**Informe Consolidado de Solicitud de Aclaraciones, Rectificaciones y/o Ampliaciones al Estudio de Impacto Ambiental del Proyecto "Modificación Proyecto Aconcagua, ajustes al emisario e inmisario y aumento capacidad de la Planta Desalinizadora"**

Nombre del Titular : Aguas Pacifico SpA  
Nombre del Representante Legal : Javier Moreno Hueyo  
Dirección : Apoquindo 3472, piso 4

El presente Informe Consolidado de Solicitud de Aclaraciones, Rectificaciones o Ampliaciones al Estudio de Impacto Ambiental del proyecto "Modificación Proyecto Aconcagua, ajustes al emisario e inmisario y aumento capacidad de la Planta Desalinizadora", contiene las observaciones generadas en virtud de la revisión de la Adenda.

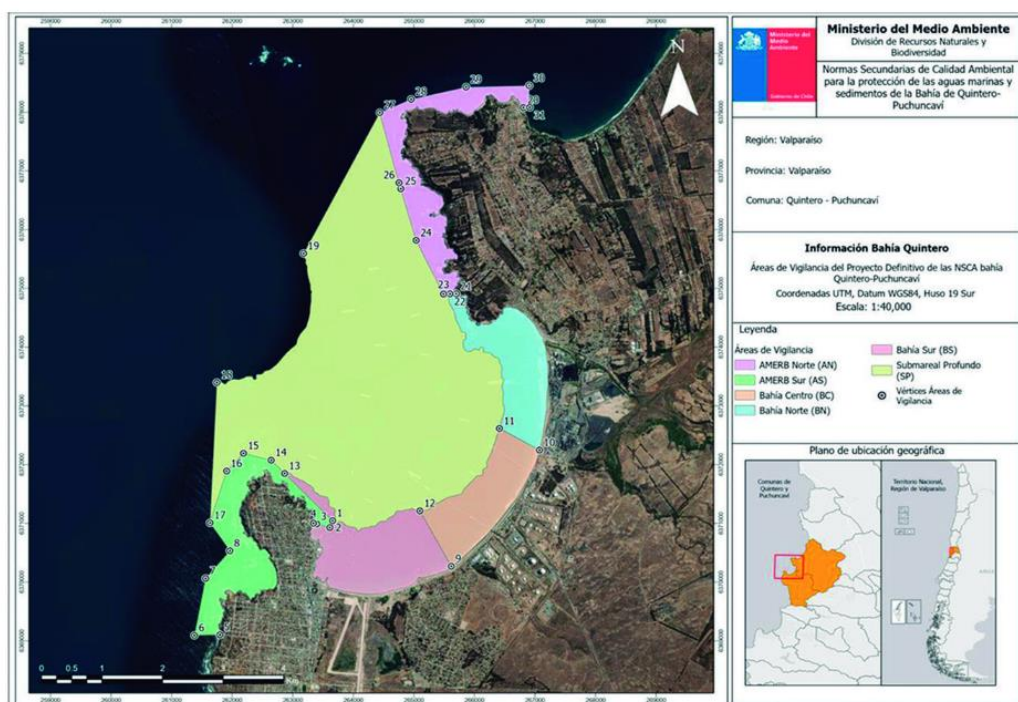
- a. Indicar (nombres) ejes X e Y

- b. Ampliar (zoom) de la pluma de descarga.
  - c. Incorporar a cada pluma descrita, los valores de concentración de salinidad, equivalente en concentración (PSU) y %).
78. En relación con la Tabla 3-2 del Anexo 4.5, se solicita corregir Largo de la pluma salina al 5%, debiendo incorporar la Parte II.
79. Respecto del Apéndice 1 Modelaciones numéricas, del Anexo 4-5, se solicita indicar si se realizó calibración para vientos.
